Overzicht van ingekomen reacties naar aanleiding van Ontwerpateliers Toekomst N201, juli 2019

Q&A naar aanleiding van ingekomen reacties naar aanleiding van Ontwerpateliers Toekomst N201, juli 2019 (ingekomen juli-medio september 2019)

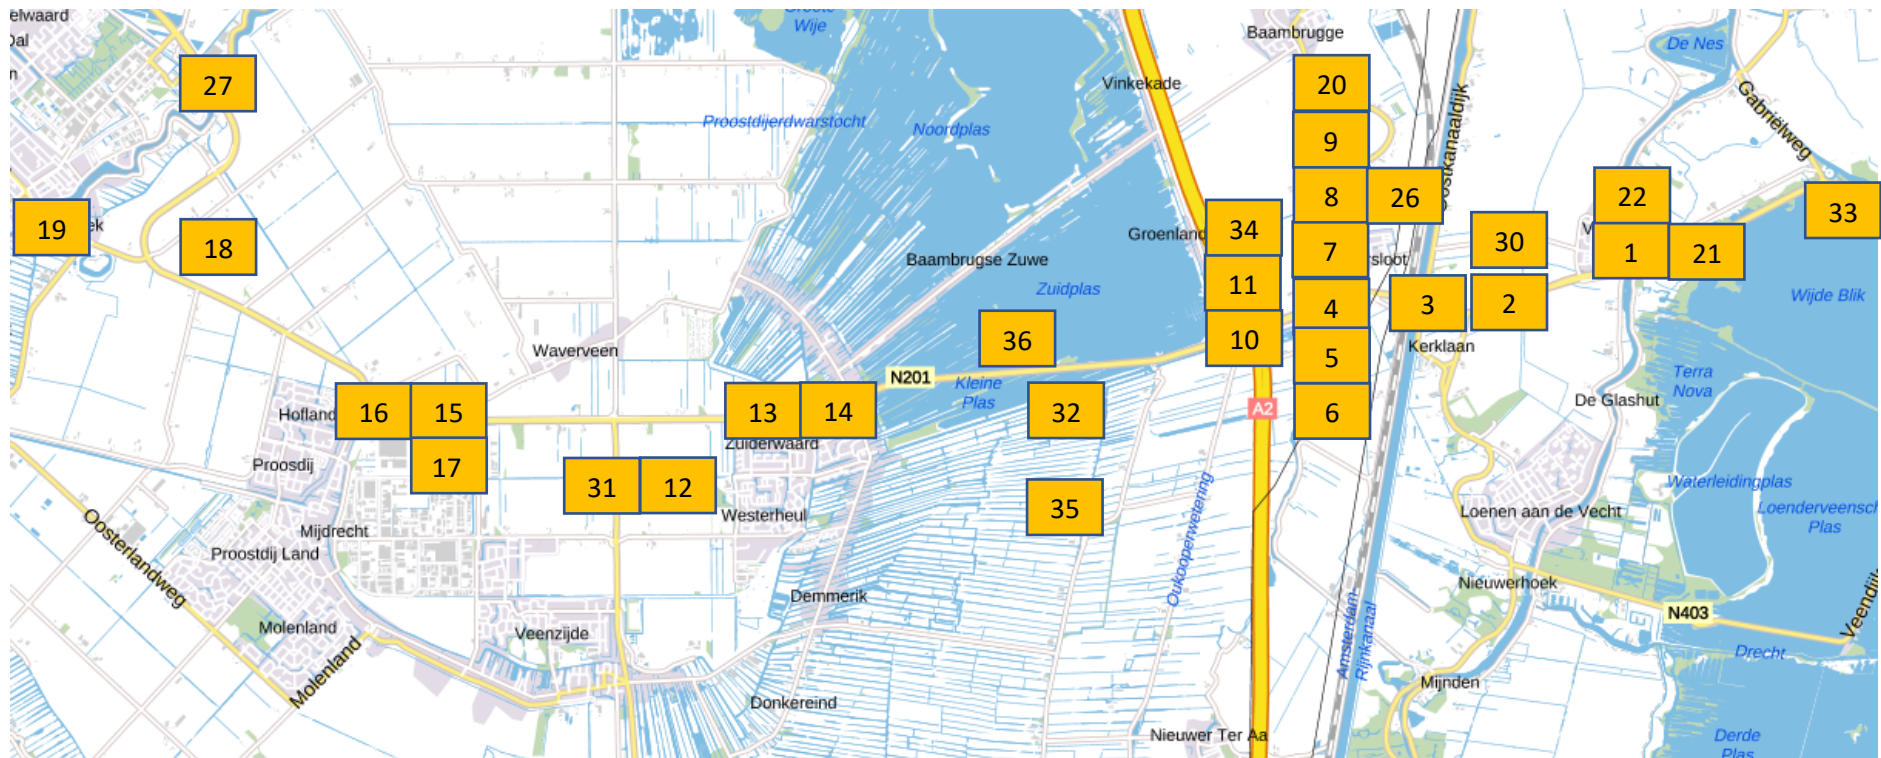
VREELAND	29	Verbeter het openbaar vervoer, dat moet 2x zoveel gaan presteren
1	Brug Vreeland minder vaak open		FIETS
2	Combineer busbaan+vrije rechtsaffer bij aansluiting op N402	30	Verbeteren fietsroute Vreeland-Loenersloot
3	Voor de doorstroming moet de brug ARK worden verbreed	31	Verbeteren fietsroute Mijdrecht-A2
	LOENERSLOOT	32	Aanleg fietsroute via Geuzensloot slecht idee
4	Ondertunnel het tracé A2 tot N402 met een gesloten tunnel	33	Fietsverlichting op tracé Vreeland-Hilversum ontbreekt
5	Leg ongelijkvloerse kruising aan bij Loenersloot	34	Leg fietsroute zuidzijde A2-Loenersloot en behoud pad noordzijde
6	Leg een rotonde aan bij Loenersloot	35	Leg nieuw fietspad van Binnenweg naar Bellopad en Mijdr.Dwarswg
7	Oorzaak knelpunt Loenersloot ligt bij A2 en kruising met N402	36	Het bestaande fietspad voorzien van brede berm fietspad-rijbaan
8	In besluit PS staat dat brug over de Angstel moet worden verhoogd		AANDACHTSPUNTEN GEHELE N201

9	Sluipverkeer vanaf A2 Abcoude/Baambrugge naar Loenersloot	37	Continue verkeersstroom, oprijden en oversteken moeilijk
10	Vergroot capaciteit op- en afritten A2	38	Verlaag over het gehele traject de snelheid tot 60 km/u
11	Oorzaak problemen is onvoldoende doorstroming op de A2	39	Afstelling verkeerslichten op de N201 is slecht
	VINKEVEEN	40	Onvoldoende inzicht effecten op onderliggend wegennet
12	Ontsluit Vinkeveen via de Mijdrechtse Dwarsweg	41	Maatregelen voor doorstroming trekken extra verkeer aan
13	Verhoog het viaduct en pas de op/afritten aan bij Vinkeveen	42	Pas brughoogten aan (hoger) voor sloepenroute
14	Trek tunnel langs Vinkeveen door tot de plas t.b.v. open vaarroute	43	Benut kansen voor toerisme en recreatie
	MIJDRECHT	44	Beperk of verbied vrachtverkeer op de N201
15	Verbreden/rechttrekken Waverveense Zijweg		VERKEERSKUNDIGE OPMERKINGEN
16	Behoud volwaardige aansluiting Waverveensepad op N201	45	Verbreden kruispunten leidt niet tot verbetering

17	Behoud twee aansluitingen op Mijdrecht	46	Oorzaak files is ritsen na kruising
18	Gevaarlijke situatie zijwegen tracé Mijdrecht-Uithoorn	47	Doorstroming verbetert door vervangen stoplichten door rotondes
19	De Irenebrug moet open blijven voor alle verkeer	48	Doorstroming verbetert door weghalen stoplichten
	GELUID- EN LUCHTKWALITEIT	49	Twijfel of de voorgestelde maatregelen effectief zijn
20	Loenersloot heeft cummulatie van overlast (weg-spoor-kanaal)		PARTICIPATIE
21	Er is ernstige geluidhinder bij 't Sluisje in Vreeland	50	De opmerkingen uit OA1 zijn niet verwerkt in knelpuntenlijst (app)
22	Luchtkwaliteit school Vreeland langs N201	51	Onvoldoende tijd op de plannen uit de ontwerpateliers te reageren
23	Neem maatregelen gericht op verminderen geluidsoverlast	52	Opdracht voor studie N201 is te beperkt
24	Geen onderzoeken geluid, lucht etc. zodat keuze nu niet mogelijk is	53	Verbreden kruispunten stap naar verbreden 2x2 rijstroken

25	Oordeel luchtkwaliteit, met name stikstof, ontbreekt nog geheel	54	De scores in de vorm van smiley's zijn niet altijd consistent
26	Breng bij Loenersloot de extra overlast in beeld, stel nulmeting op		OVERIG
	OPENBAAR VERVOER	55	Besteed ook aandacht aan verkeersgedrag (voorlichting, controle)
27	Onderzoek een lightrailverbinding Loenersloot-Amsterdam	56	Ga gebruik provinciale wegen zwaarder belasten
28	Verbeteren openbaar vervoer
